WYJAŚNIENIE NR 4

TREŚCI SPECYFIKACJI ISTOTNYCH WARUNKÓW ZAMÓWIENIA

Zgodnie z art. 38 ust.2 ustawy prawo zamówień publicznych (Dz. U. z 2013 r., poz. 907 z późniejszymi zmianami) informuję, że wpłynęły od Wykonawców zapytania dotyczące wyjaśnienia treści specyfikacji istotnych warunków zamówienia w prowadzonym postępowaniu przetargowym o udzielenie zamówienia publicznego pn. Budowa Sali gimnastycznej z zapleczem i infrastrukturą towarzyszącą przy Publicznym Gimnazjum w Brąszewicach - dokończenie" następującej treści:

OZNACZENIE		06 – SALA
SCHEMAT		
WYMIARY OTWORU W ŚWIEŹLE MURU	So	3050
	Ho	3040
ILOŚĆ		11
UWAGI		OKNO

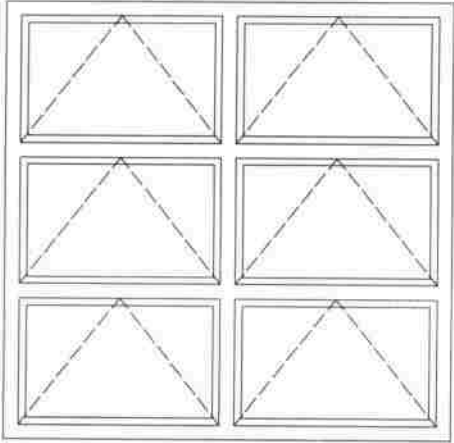
1. Okna Sali sportowej oznaczone na zestawieniu stolarki 06 wg. Producentów stolarki okiennej, są niewykonalne ze względu na funkcjonalność tych okien, zbyt szerokie skrzydło stwarzałoby trudności przy uchylaniu i zamykaniu. Przy układzie na projekcie jest to skrzydło 3 m szerokości i 1 m wysokie. Producenci proponują układ sześciu okien przy szerokości 1,5 m, czyli dodatkowym słupku dzielącym okna w połowie szerokości. Czy wszystkie okna mają uwzględniać wychyłanie czy tylko wystarczy dolne okno? Czy uwzględnić należy dodatkowo ciągnio sterujące z poziomu parteru?

Ad.1. W zał. rysunek.
